Ministero dell'Ambiente e della Sicurezza Energetica

Regione Puglia

Oggetto: [ID 9470] - Valutazione di Impatto Ambientale ex art. 23 del D.Lgs. n. 152/06 e smi - PNRR - Interconnessioni al porto di Taranto - Infrastrutturazione primaria e accessibilità stradale e ferroviaria area "Eco Industrial Park". Proponente: Autorità di Sistema Portuale del Mar Ionio. Parere ARPA Puglia. Rif. Nota prot. Regione Puglia n. 2694 del 20.02.23 acquisita al prot. ARPA Puglia n. 11714 del 20.02.23.

Fig. 1: Planimetria delle superfici interessate dagli interventi del I (celeste) e del II (giallo e fucsia) stralcio tratta dalla Figura 2 dello SIA

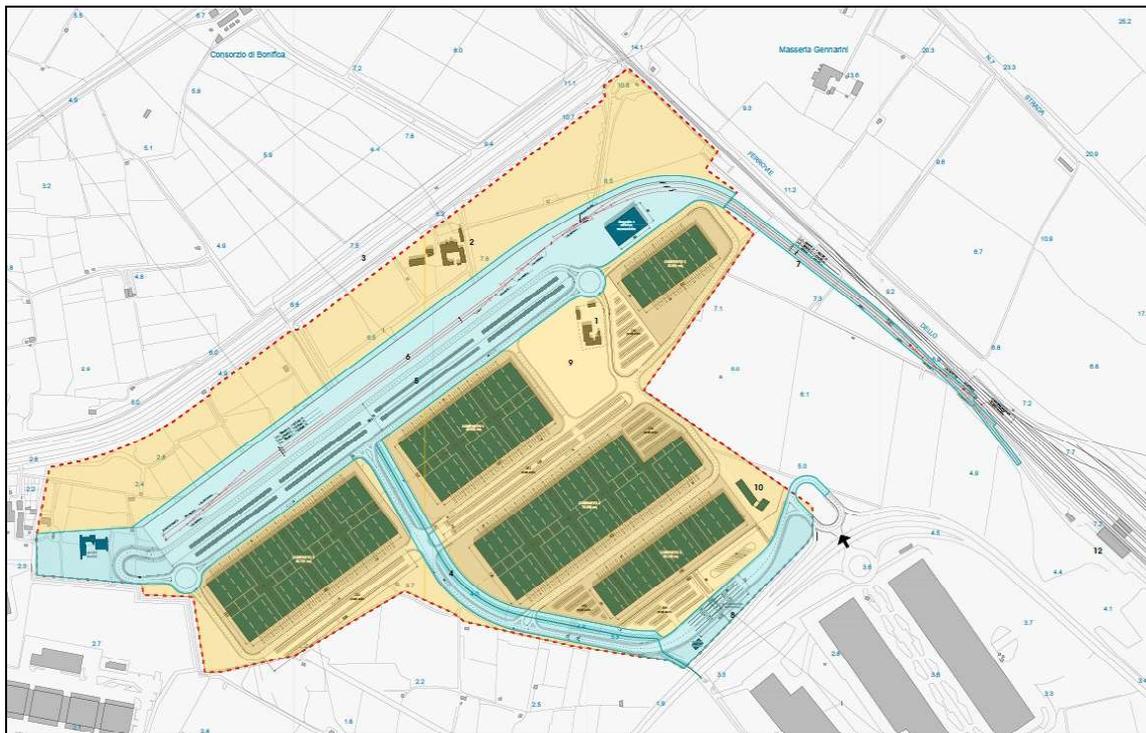
Si segnala che, a differenza di quanto indicato nello “Studio di Impatto Ambientale¹³”, nella “Sintesi non tecnica”, a pag. 6 dell’elaborato “1LEIP_GEN_CIB11_signed_signed.pdf” ed a pag. 5 del “Computo estimativo dell’opera” (elaborato “1LEIP_GEN_CE03_signed_signed.pdf”), tra le opere di urbanizzazione secondaria inerenti il primo stralcio, sono riportate solo le Opere a verde e sistemazioni ambientali - lungo l’asse stradale principale di accesso e fascia di mitigazione terminal ferroviario¹⁴. Si osserva, inoltre, che non risultano ben identificati e definiti gli interventi di mitigazione idraulica 3° stralcio. Altresì, si evidenzia che gli interventi individuati nella Figura 31 a pag. 64 dello SIA sono diversamente identificati nella Figura 6 dello stesso SIA¹⁵ e nell’elaborato grafico “1LEIP_IDR_PR04_signed_signed.pdf”. Sempre con riferimento alle opere di mitigazione idraulica, il proponente evidenzia che¹⁶: “il Commissario di Governo per il contrasto del Dissesto Idrogeologico nella Regione Puglia [...] ha ottenuto un finanziamento per l’intervento denominato “INTERVENTI DI MITIGAZIONE DELLA PERICOLOSITÀ IDRAULICA NELL’AREA IDROGRAFICA DEL FIUME TARA E CANALE FIUMETTO” nel comune di Taranto, per un importo complessivo del finanziamento pari a € 4.000.000,00 (CUP H51J22000070001). Il finanziamento ricomprende la progettazione definitiva ed esecutiva dello Stralcio riguardante l’adeguamento delle arginature del Fiume Tara e del Canale Stornara previo aggiornamento del relativo Progetto di fattibilità tecnico economica dell’intervento complessivo riguardante l’adeguamento delle arginature del Fiume Tara e del Canale Stornara, la regimentazione del Canale Fiumetto, i relativi colatori e del 2° Canale ILVA. [...] A seguito dell’esecuzione di tali interventi l’intera area potrà essere ripermetrata, essendo state rimosse le condizioni di pericolosità idraulica. Per quel che riguarda le opere relative al “I Stralcio Ecopark”, emerge, a seguito di modellazioni idrauliche realizzate a scala di bacino, che l’area è principalmente interessata a monte dalle potenziali esondazioni del Canale della Stornara (prolungamento della Gravina Gennarini) e a valle della non adeguatezza della sezione idraulica del Canale Bellavista. In questo progetto, per le prime valutazioni degli aspetti idraulici dell’area Ecopark, si è fatta l’ipotesi di considerare risolta la prima questione relativa all’esondazione del Canale della Stornara, immaginando concluso e collaudato, nel momento di realizzazione del “II Stralcio Ecopark”, l’intervento di cui sopra (“..... MITIGAZIONE DELLA PERICOLOSITÀ IDRAULICA NELL’AREA IDROGRAFICA DEL FIUME TARA E CANALE FIUMETTO” – CUP: H51J22000070001). In tale maniera, con riferimento alle opere previste per la realizzazione dell’Eco Industrial Park, sono stati considerati gli effetti di tali opere in termini di invarianza idraulica a valle, senza al momento considerare gli effetti attesi delle opere di mitigazione del Canale Bellavista. Di seguito si riporta su aerofotogrammetrico, l’indicazione degli interventi di mitigazione idraulica relativi al primo stralcio del progetto di realizzazione dell’Eco Industrial Park e per tanto oggetto della presente valutazione paesaggistica. I restanti due stralci del PFTE redatto dal Consorzio ASI, saranno oggetto di altra valutazione e saranno eseguiti da differenti soggetti attuatori”.
